**Avis délibéré de la mission régionale d'autorité
environnementale sur le projet de parc éolien de la forêt
de Bauzon présenté par la société Boralex sur la
commune d'Astet (07)**

Avis n° 2021-ARA-AP-1268

Avis délibéré le 11 janvier 2022

Illustration 2: Implantation du projet. Source : étude d'impact.

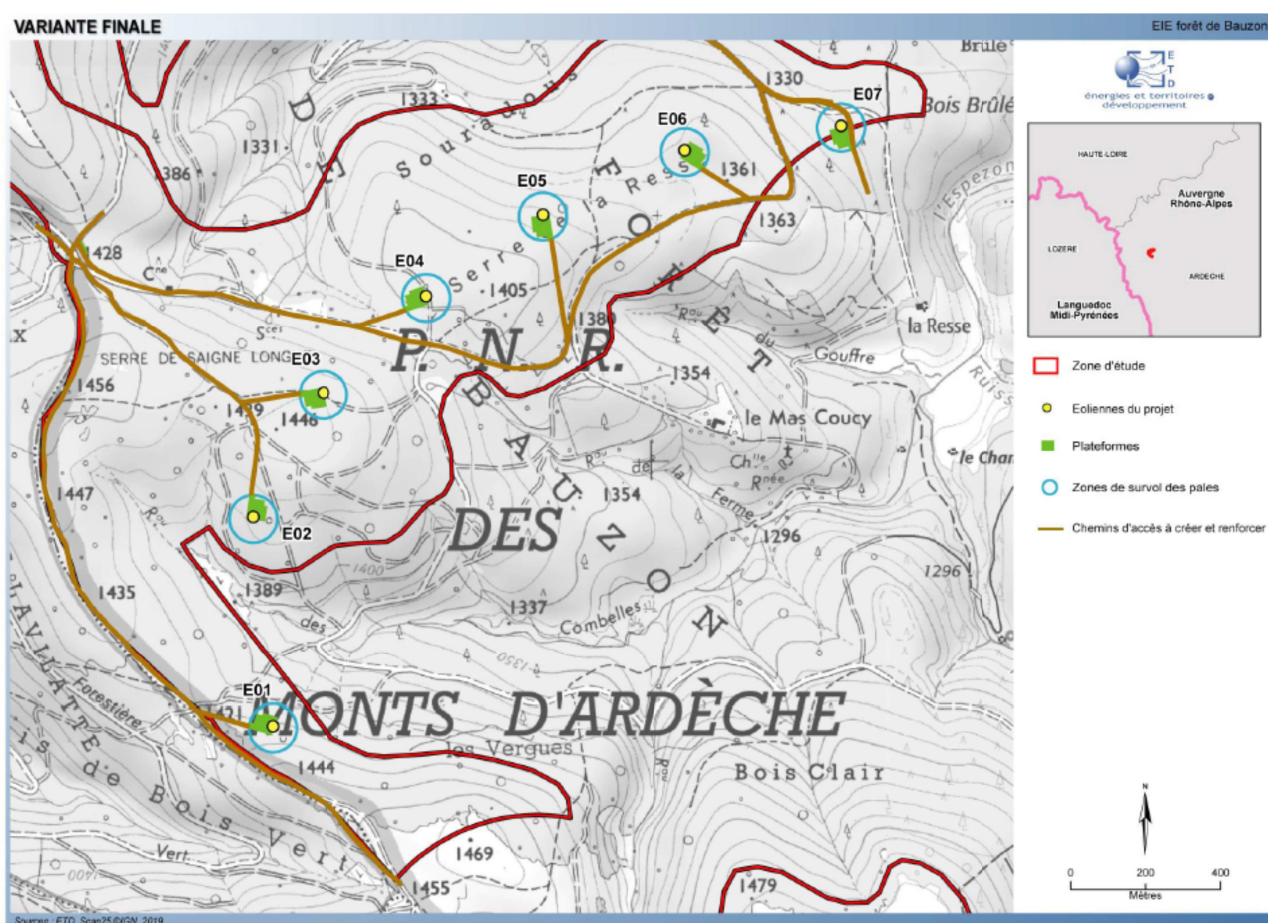
L'implantation des aérogénérateurs se fera selon un arc de cercle sud-ouest (éolienne n°1) / nord-est (éolienne n°7), cf. illustration ci-dessous.

Illustration 3: Carte des parcs éoliens dans l'aire d'étude éloignée. Source : étude d'impact.

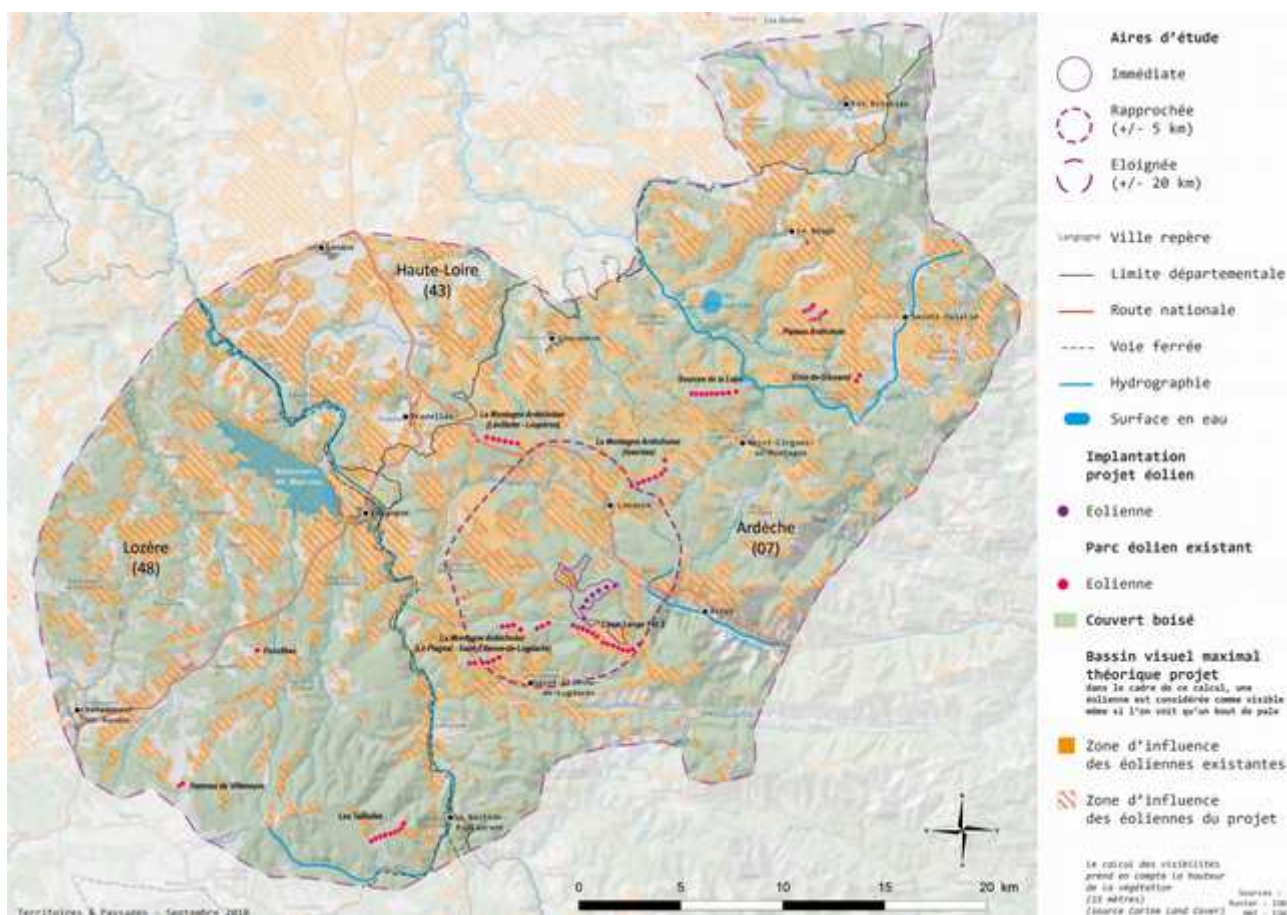
Neuf parcs éoliens sont présents dans le périmètre éloigné, dont un avec un projet d'extension au nord de la zone d'étude (voir illustration 3 page suivante).

S'agissant de l'avifaune, l'Autorité environnementale constate que la ligne d'éoliennes orientée selon un arc de cercle sud-ouest / nord-est risque, en période de migration post-nuptiale s'effectuant globalement selon la direction nord-est / sud-ouest, soit de rabattre des oiseaux vers le parc existant de Cham Longe 1 et 2 soit de limiter la possibilité d'échappement à l'ouest par effet barrière et ainsi augmenter potentiellement le taux de mortalité. Les risques sont qualifiés de faibles dans l'étude d'impact sans véritable argumentation quant à la quantification de ce risque.

Il est à noter que le renouvellement en cours du parc de Cham Longe 1 et 2 n'a pas été intégré dans le cadre de l'analyse présentée par le pétitionnaire (augmentation de la puissance et de la taille des nouvelles éoliennes).

L'Autorité environnementale recommande d'approfondir l'analyse des effets cumulés du projet sur les thématiques de l'avifaune migratrice, des chiroptères, du paysage et des nuisances acoustiques, en prenant en compte notamment les nouvelles caractéristiques du parc de Cham Longe et de proposer des mesures permettant d'éviter, de réduire, et si besoin de compenser les impacts cumulés identifiés.
